Assunto: Esclarecimentos

REFERÊNCIA: PREGÃO ELETRÔNICO 112/2022

ESCLARECIMENTOS

LAUDO TÉCNICO

FIGURA 20

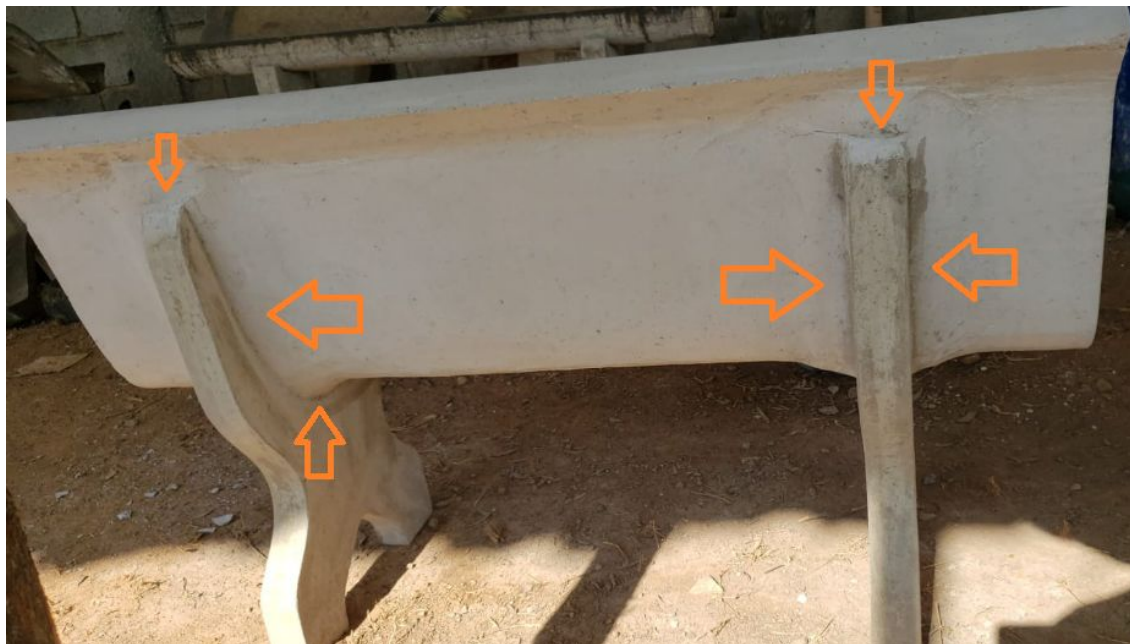
Em breve palavras, a MELHOR SOLUÇÃO para se evitar REMOÇÃO, DANOS, SINISTRO VANDALISMO E FURTOS dos bancos do **Item 02**, é a ilustração abaixo, é A FIXAÇÃO, COLAGEM, SELAGEM JÁ DE FÁBRICA!

Como demonstrado na figura abaixo.

RESPOSTA: Os itens 01 e 02 devem ser fornecidos conforme descrito no Edital.

ITEM	DESCRIÇÃO	JUSTIFICATIVA
01	CONJUNTO DE MESA E BANQUETAS Conjunto de mesa e banquetas circulares, produzido em concreto pré-moldado. Cada jogo é composto 4 banquetas redondas (peças únicas) e uma mesa com tabuleiro de dama (deve ser fornecida em 2 peças separadas: tampo e pé). Tanto os pés da mesa quanto das banquetas devem ter a base em formato de taça. Dimensões: Diâmetro da mesa em torno de 90 cm e das banquetas 30 cm. Altura da mesa de aproximadamente 1 m e das banquetas 60 cm	As banquetas devem ser fornecidas em peças únicas com formato de taça. Conforme experiência anterior da Secretaria Municipal de Meio Ambiente, esse formato se mostrou mais resistente à depredação e mais estável após a fixação com concreto.
02	BANCO DE CONCRETO Banco com encosto produzido em concreto pré-moldado. Deve ser fornecido em 3 partes (2 pés e 1 banco com encosto). Dimensões: 1,40 m de largura por 0,80 m de altura.	Os bancos devem ser fornecidos em 3 partes (2 pés e 1 banco com encosto), porque desta forma facilita o transporte e a instalação. Bancos formados por peça única demandam maquinário específico para transporte (caminhão munck), além de dificultar o armazenamento.
